改善箇所説明図

不具合の内容

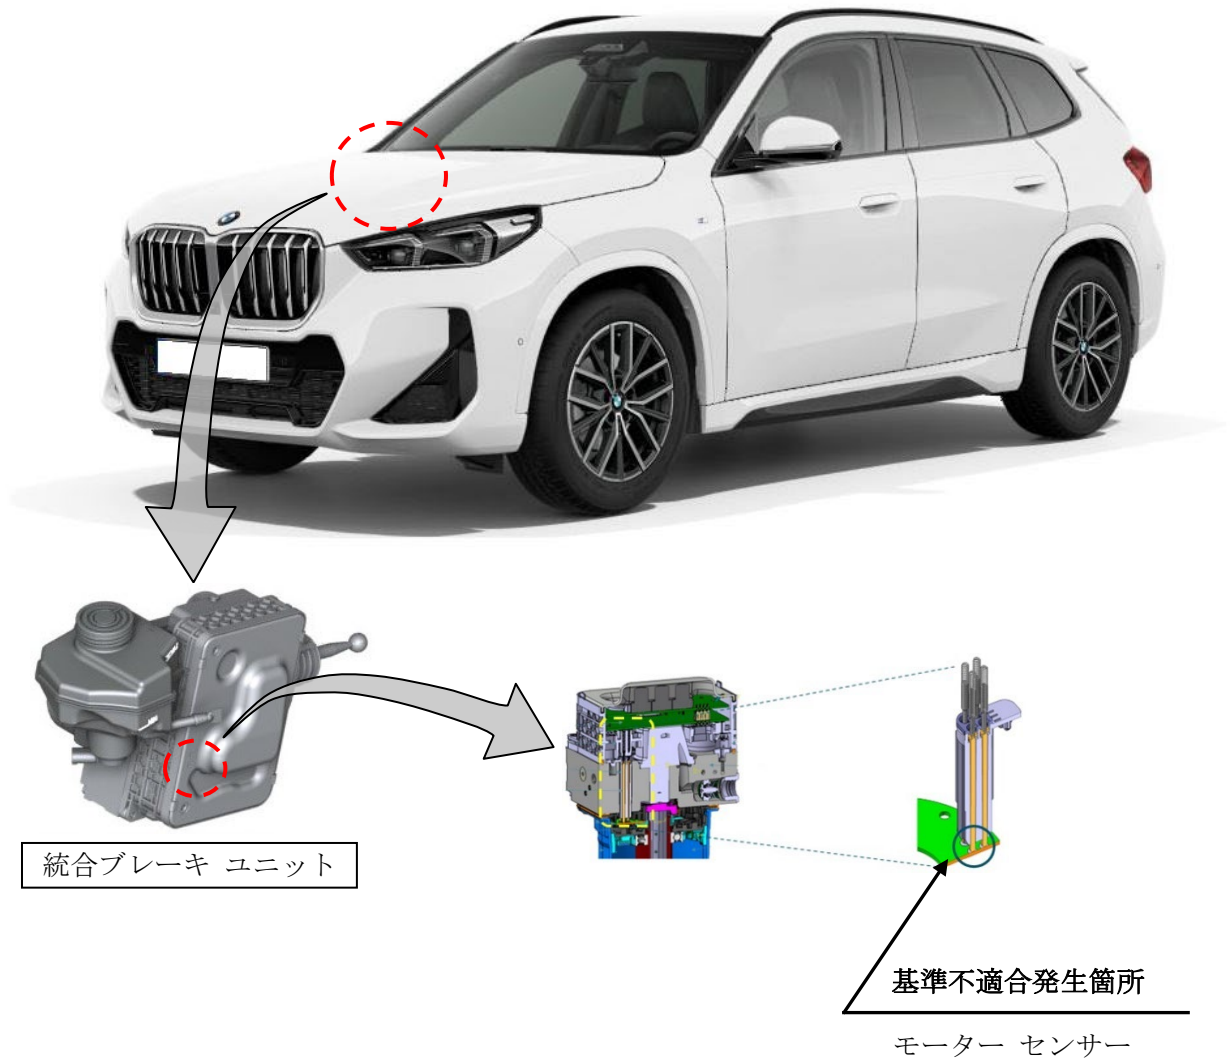
統合ブレーキユニットにおいて、製造管理が不適切なため、モーターセンサーの回路基板に異物が付着したものがあある。そのため、電気的接触不良が発生し、ブレーキ警告灯の点灯およびチェックコントロールメッセージが"表示され、ブレーキ倍力機能が作動しないことから、ブレーキ操作時に通常より強い踏力が必要になる場合がある。また、その状態でエンジンを停止させた後は始動できなくなる。

全車両、統合ブレーキユニットを対策品に交換する。

識別：左フロントドアのロワヒンジのボルト(頭)に黄ペイントを塗布する。
